改善箇所説明図

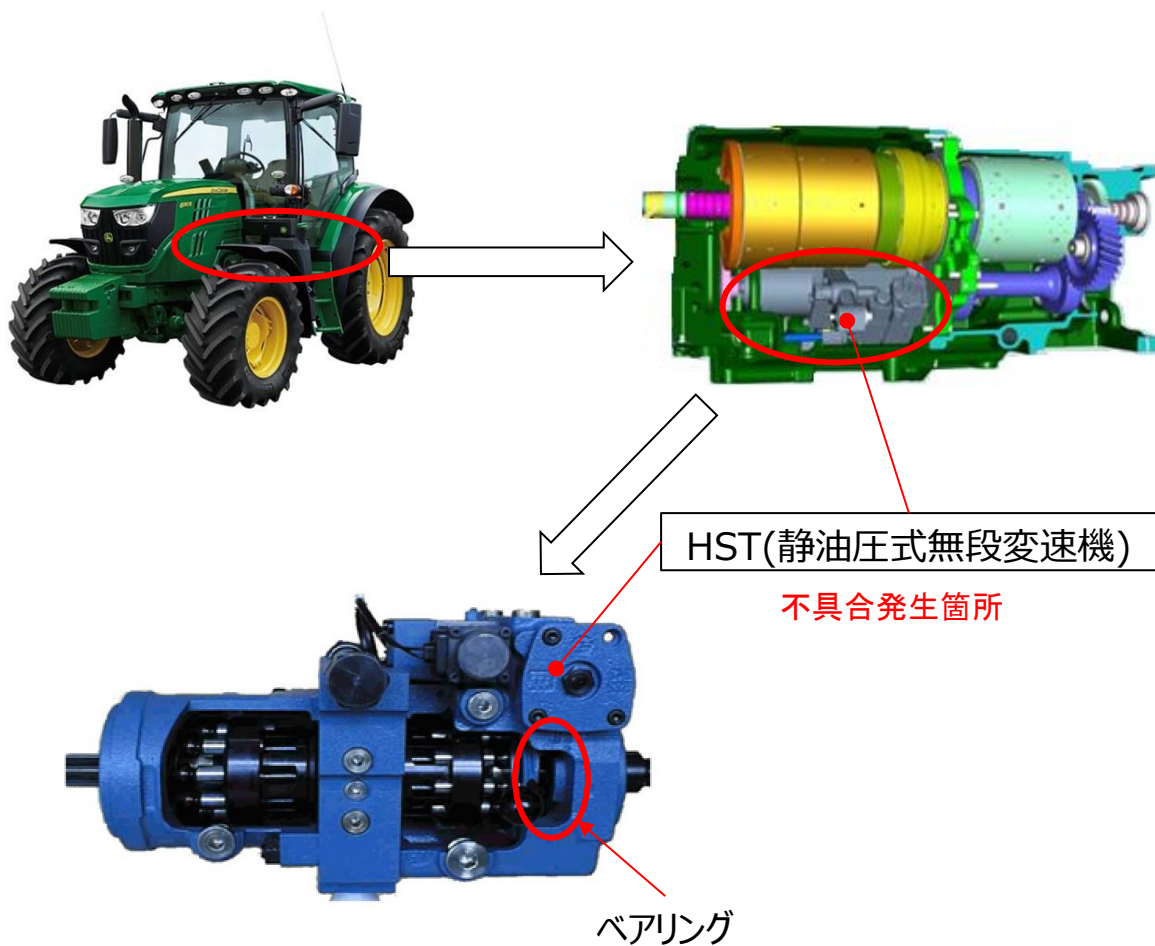
不具合発生箇所

農耕トラクタの動力伝達装置において、製造時の確認工程が不適切なため、HST(静油圧式無段変速機)にベアリングが組込まれていないものがある。そのため、走行時に異音が発生する、またはスムーズに増減速しない、変速を停止位置にしても停止しない、前後進の変速操作をしても切替わるまで時間がかかるおそれがある。そのままの状態で使用を続けると、フェールセーフが働き、エンジンが停止するおそれがある。

改善内容

全車両、HST(静油圧式無段変速機)を良品に交換する。

☐ は交換部品を示す。
